## 泊発電所3号炉

# 耐震重要施設及び常設重大事故等対処施設の 基礎地盤及び周辺斜面の安定性評価について

令和6年2月26日  
北海道電力株式会社

# 指摘事項

解析用物性値の適用範囲 (X-X'断面図)

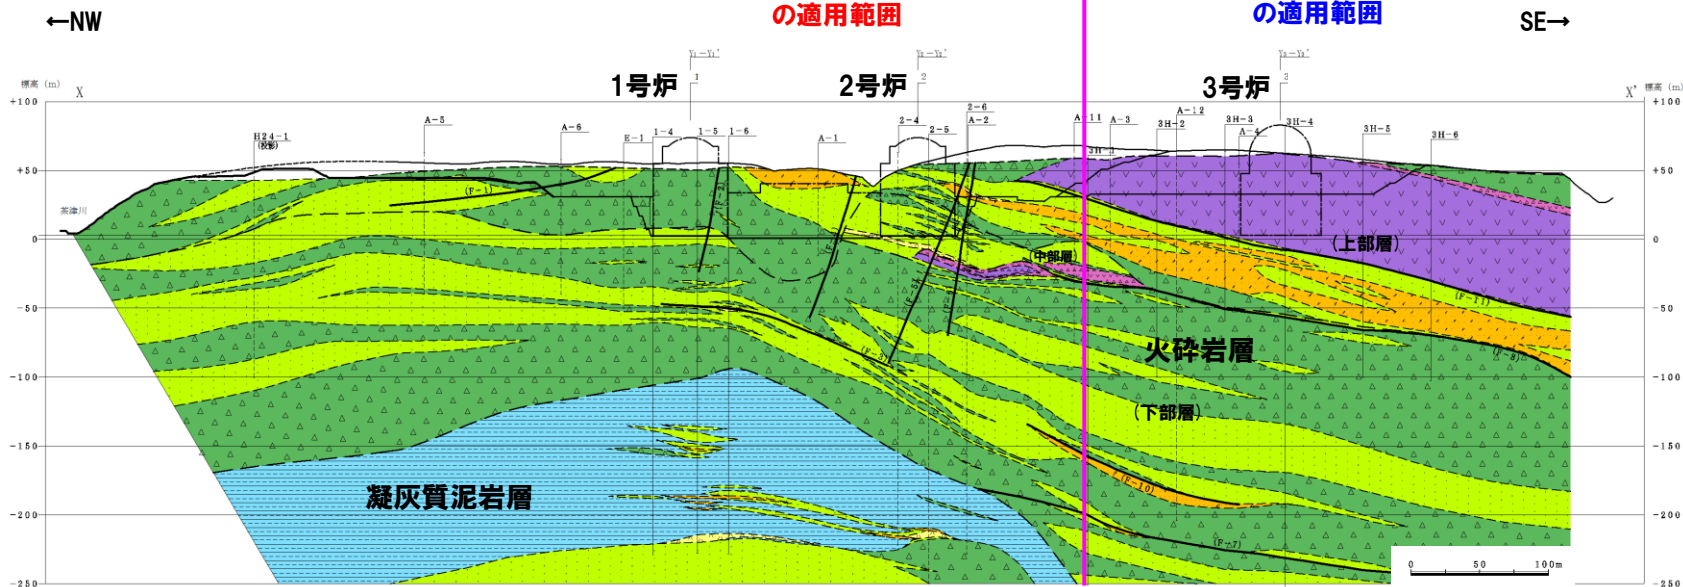
○R6.1.19審査会合資料においては、「1,2号炉解析用物性値」と「3号炉解析用物性値」を別個に設定するとしたものの、各物性値の適用範囲について明確にしていなかったことから、適用範囲の考え方について、以下のとおり整理した。

- 敷地においては、安山岩は、主に2号炉と3号炉の間から3号炉側(南東側)にかけて分布。
- 2号炉と3号炉の間では、安山岩が地表付近に分布し、安山岩と火砕岩との境界は、概ね海山方向に連続。
- 3号炉調査範囲は、安山岩の分布を包含するものであり、上記の地質境界より南東側の範囲と整合的な位置関係。
- 3号炉解析用物性値は、安山岩エリアを概ね代表するものとし、適用範囲については、3号炉調査範囲の境界を海山方向に直線で区切った、南東側の範囲として設定。
- これに対し、1,2号炉解析用物性値は、火砕岩エリアを概ね代表するものとして、適用範囲については、北西側の範囲として設定。

各評価対象断面において使用する解析用物性値

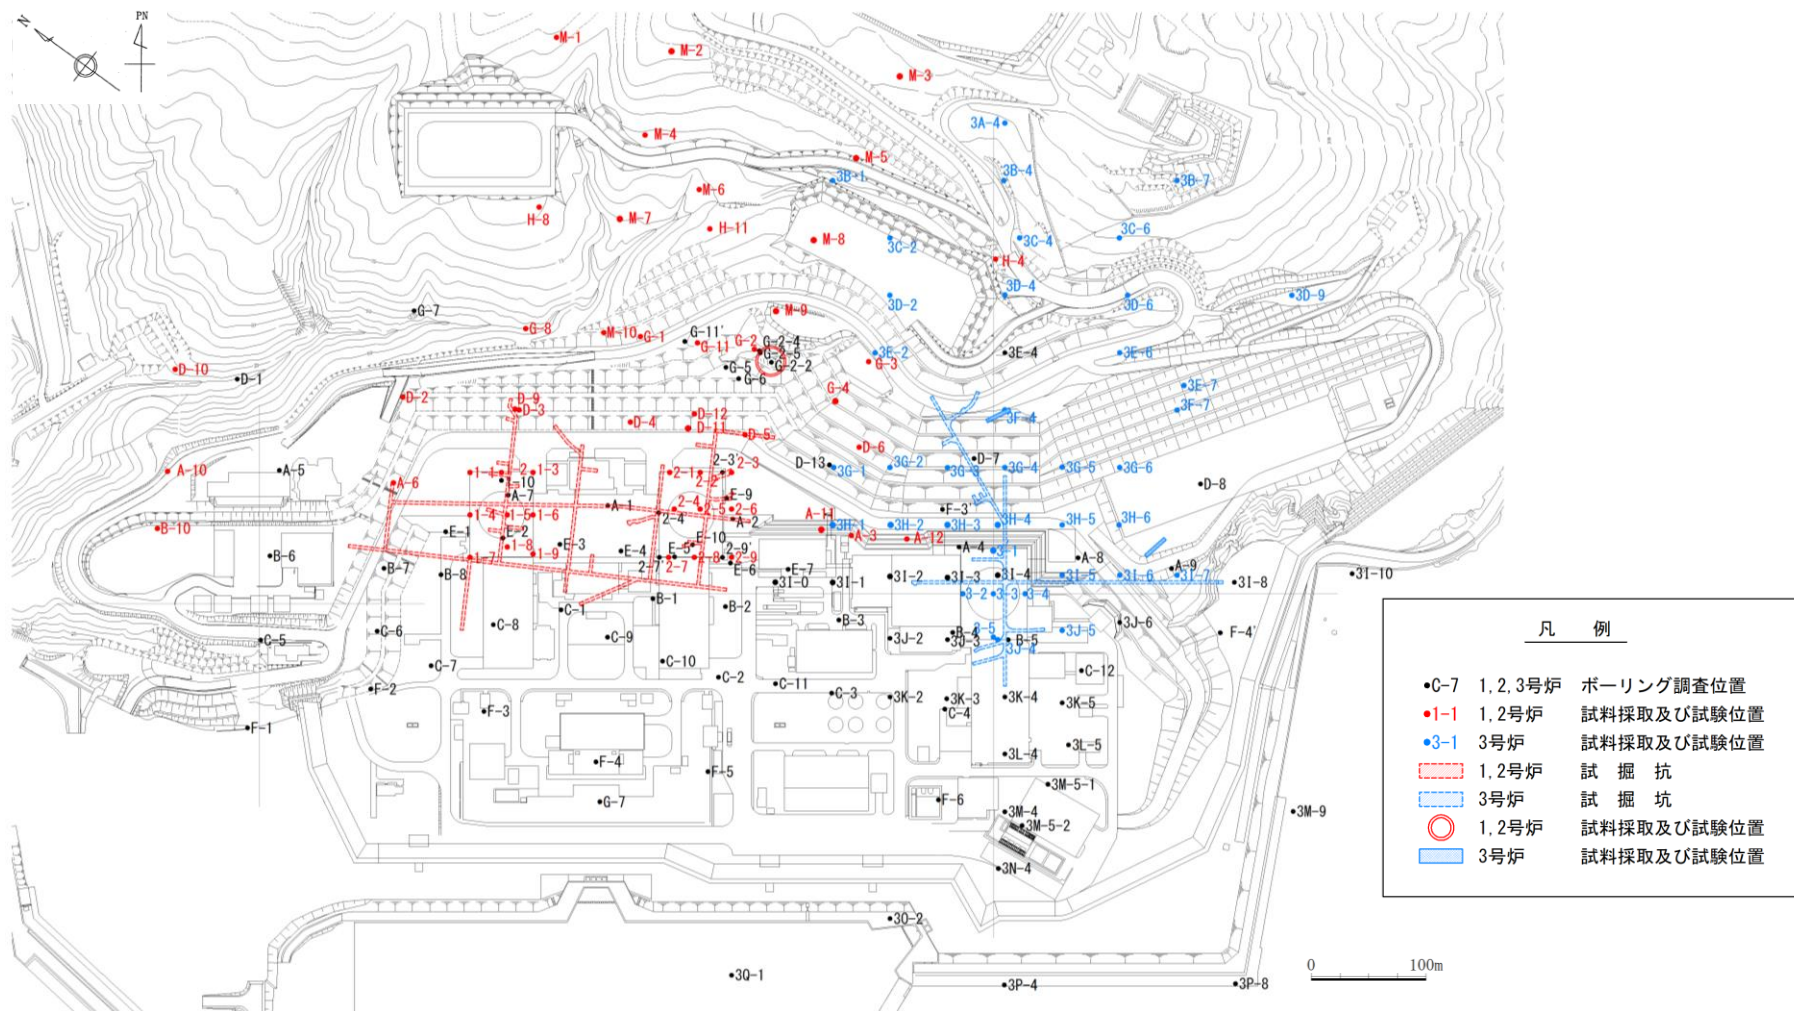
- 基礎地盤及び周辺斜面の安定性評価等においては、P6及び前頁で設定した解析用物性値の適用範囲に基づき、施設が位置する範囲の解析用物性値を使用して解析を実施する。
- ただし、両適用範囲の境界付近に位置する施設、又は両適用範囲に跨がる解析断面については、使用した解析用物性値の違いによる影響がないことを確認するため、解析用物性値を入れ替えた感度解析を適宜実施することで適用範囲の適切性を検証する。
- 各評価対象断面において使用する解析用物性値については、下表のとおりである。
- X-X'断面については、3号炉解析用物性値を使用するが、両適用範囲に跨がる断面であることから、1,2号炉解析用物性値を使用した感度解析を実施する。

評価対象断面	使用する解析用物性値
X-X' 断面	3号炉解析用物性値*
Y-Y' 断面	3号炉解析用物性値
a-a' 断面	1, 2号炉解析用物性値
b-b' 断面	1, 2号炉解析用物性値

※2号炉タービン建屋周辺の埋戻土については、3号埋戻土と明確に境されていること、及び1,2号炉建設時の埋戻土が分布することから、1,2号解析用物性値(1,2号埋戻土)を使用する。

## ④3号炉側と1,2号炉側の火砕岩類の物性値比較

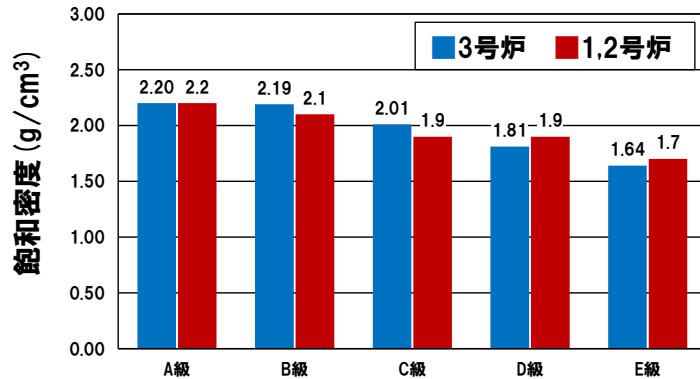
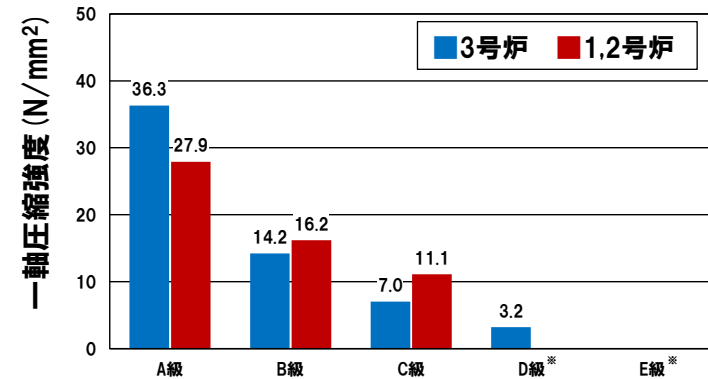
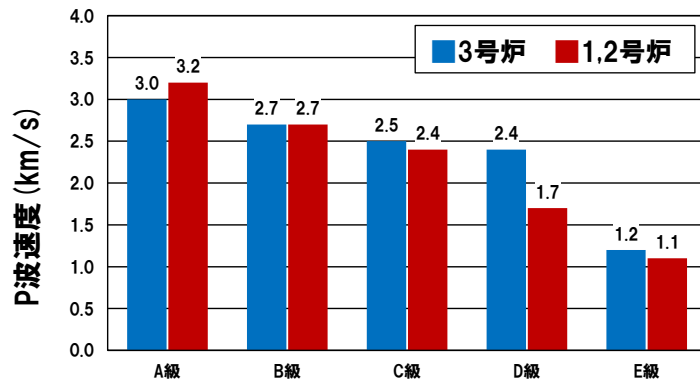
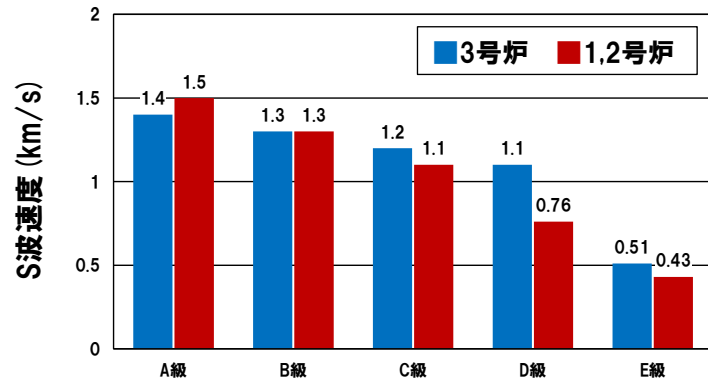
○火砕岩類の物性値について、物理特性、強度特性、変形特性の代表的な指標である、密度、一軸圧縮強度、P波速度及びS波速度を比較した結果、3号炉側と1,2号炉側の物性値に大きな差は認められず、同等である。
